玄海原子力発電所使用済燃料貯蔵設備の貯蔵能力変更等の計画の概要

玄海3号機使用済燃料貯蔵設備の貯蔵能力変更について

蒸気発生器保管庫の保管対象物の変更について

[原子炉容器上部ふたの主な変更点]

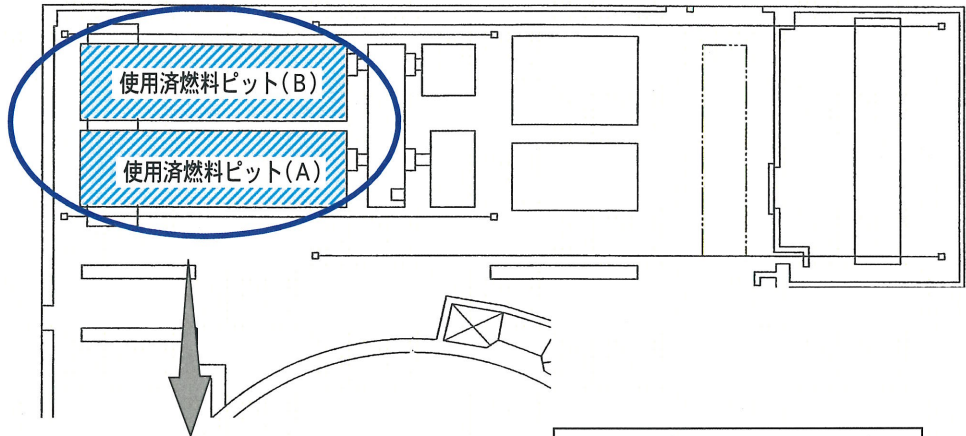
更なる信頼性向上のため、予防保全として国内外の知見を踏まえた、最新設計の原子炉容器上部ふたに取り替える。

項目		変更前	変更後
上部ふた構造		二分割構造 (鏡部とフランジ部 を溶接にて接合)	一体構造
管台	材質	600ニッケル基合金※	690ニッケル基合金※
	溶接材材質	600系ニッケル基合金	690系ニッケル基合金
	ふたとの溶接	—	溶接部形状変更
キャノピーシール		上部、中間：有り	廃止

※ 690ニッケル基合金は、600ニッケル基合金に比べ、Cr含有量を増加させることにより、更に耐食性を向上させたものである。

使用済燃料ピット(ブロック)

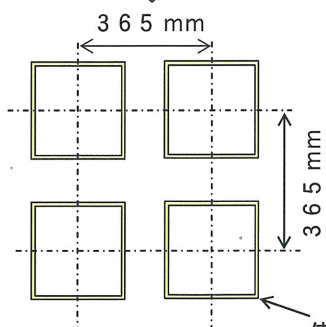
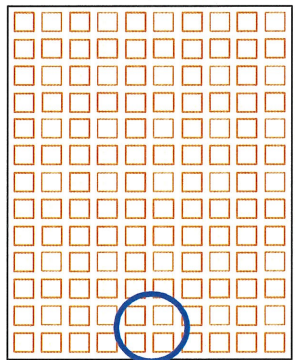
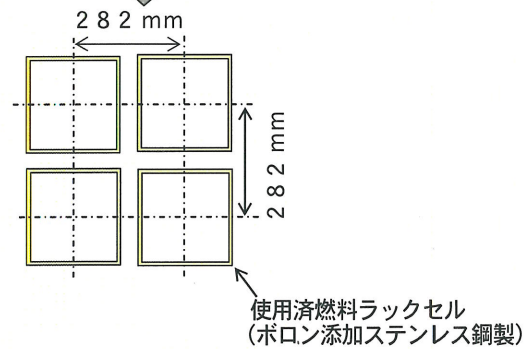
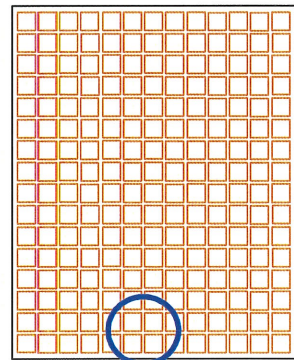
なお、使用済燃料貯蔵設備の貯蔵能力の変更にあたっては、ラック間距離の縮小を行うため、十分な未臨界性等を確保できる設計とする。

使用済燃料貯蔵設備	変更前	変更後
Aピット	504体	1,004体(500体増強)
Bピット	546体	1,080体(534体増強)

【玄海3号機原子炉容器上部ふた取替え概要】

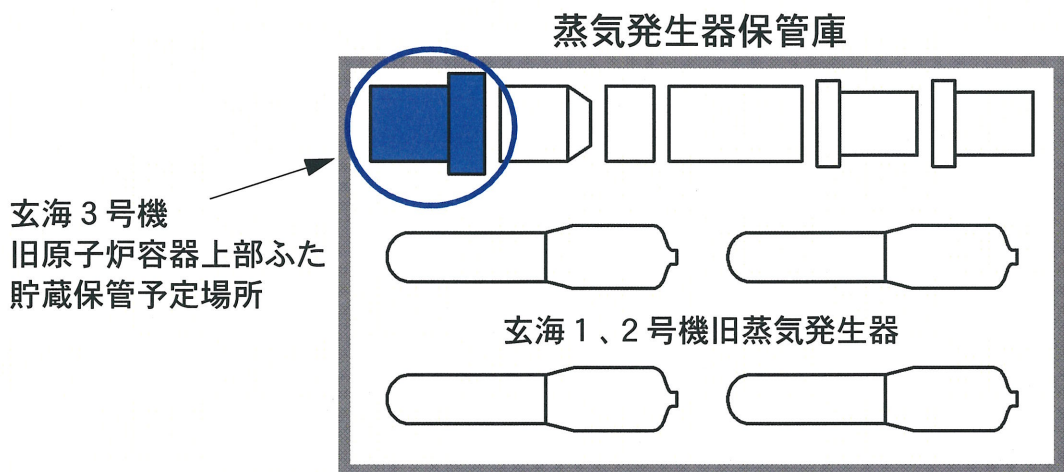
玄海3号機原子炉容器上部ふたの取り替えに伴い、取り替えた旧上部ふたを発電所敷地内の既設の蒸気発生器保管庫（1号機及び2号機共用）へ貯蔵保管するため、保管対象物の変更、並びに1号機、2号機及び3号機の共用化を行う。
